SWISSPHONE

1 RE429 Technische Information

Der Vibrator für die Printmontage ...
... mit Artikel-Nr. 237 081 für Quattro und HURRICANE, DV300, ist nicht mehr lieferbar. Als Ersatz gibt es einen Nachfolgertyp, der im Gehäuse montiert wird – die neue Artikel-Nr. lautet 539 049.

3

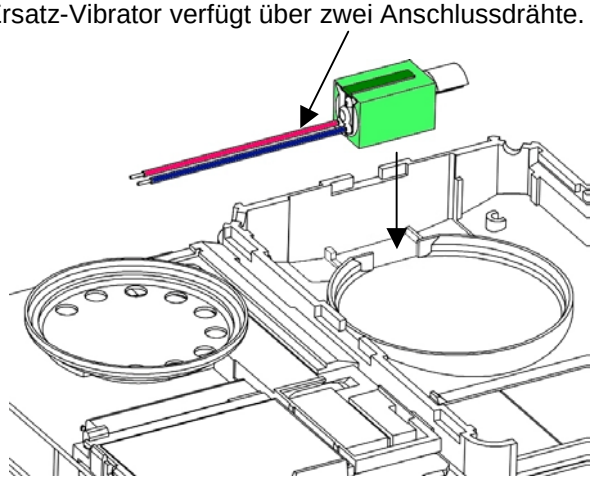
Der Ersatz-Vibrator verfügt über zwei Anschlussdrähte.

Den Vibrator gemäß Zeichnung ins Aufnahmefach legen.

4

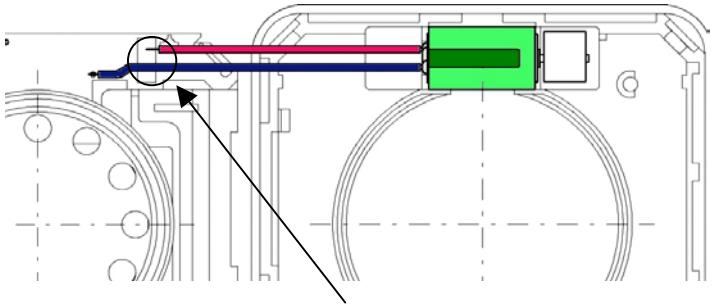
Roter Anschlussdraht auf das Lötpad für den alten Vibrator und den schwarzen Draht an einen PIN des Abschirmrahmens löten – siehe Bild 5.

5

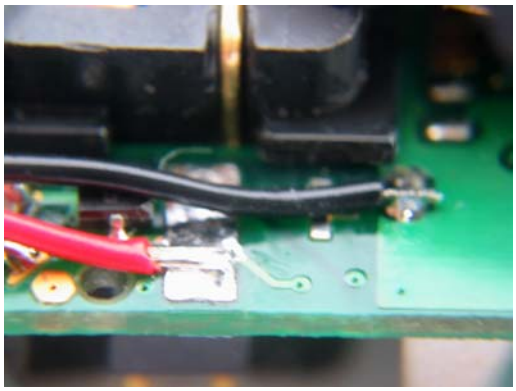
Bild von den Lötverbindungen.
